Référence dossier : **PC 075 120 21 V0068**
3 RUE DES VIGNOLES
75020 PARIS

Vu la demande de permis de construire, valant permis de démolir, référencée ci-dessus, déposée le 29/11/2021, affichée à la mairie d'arrondissement, par la SAS 3 RUE VIGNOLES, représentée par Monsieur Jonathan GUERBATO, pour la restructuration et la surélévation de trois niveaux d'un bâtiment du rez-de-chaussée au R+2 à usage d'artisanat et d'entrepôt avec la création d'un sous-sol, le ravalement des façades et la pose de stores, le changement de destination d'entrepôt en artisanat et d'artisanat en habitation (7 logements créés), la végétalisation de la toiture et les travaux intérieurs d'accessibilité.

Le permis de construire, valant permis de démolir, référencé ci-dessus, est accordé à la SAS 3 RUE VIGNOLES, représentée par Monsieur Jonathan GUERBATO pour la restructuration et la surélévation de trois niveaux d'un bâtiment du rez-de-chaussée au R+2 à usage d'artisanat et d'entrepôt avec la création d'un sous-sol, le ravalement des façades et la pose de stores, le changement de destination d'entrepôt en artisanat et d'artisanat en habitation (7 logements créés), la végétalisation de la toiture et les tra

PJ : Extrait plan du réseau d'assainissement parisien

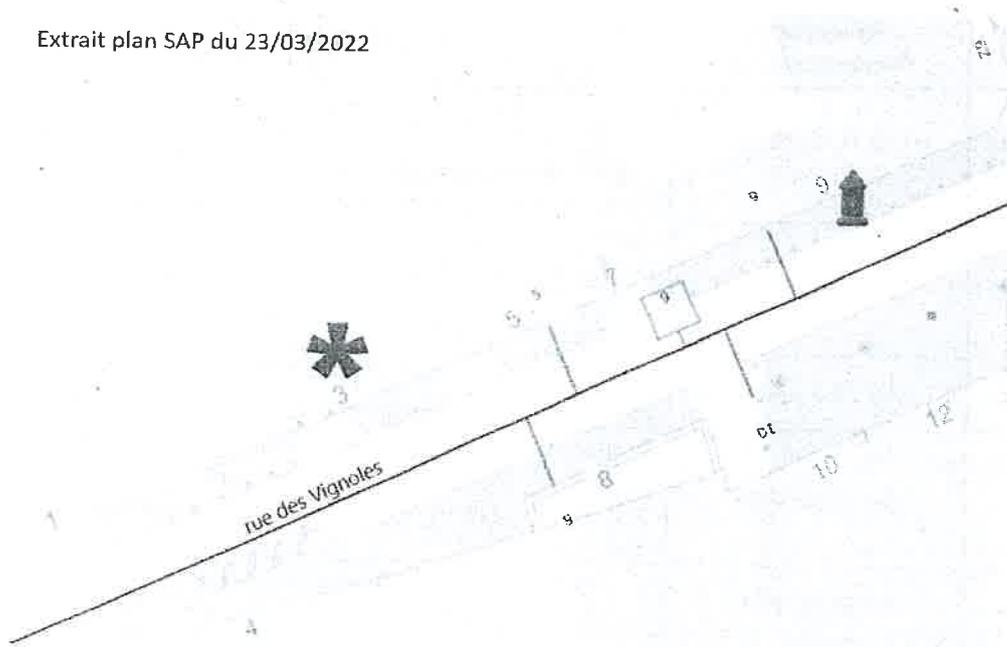
Un extrait du plan du réseau d'assainissement et des ouvrages annexes au droit de la parcelle, est joint à ce courrier. Les renseignements y figurant sont fournis à titre indicatif. Ils devront faire l'objet d'une vérification lors de l'établissement du projet de raccordement. Les ouvrages (bouche d'égout, branchement de regard, borne incendie...) devront rester accessibles et ne subir aucun dommage durant toute la durée des travaux.
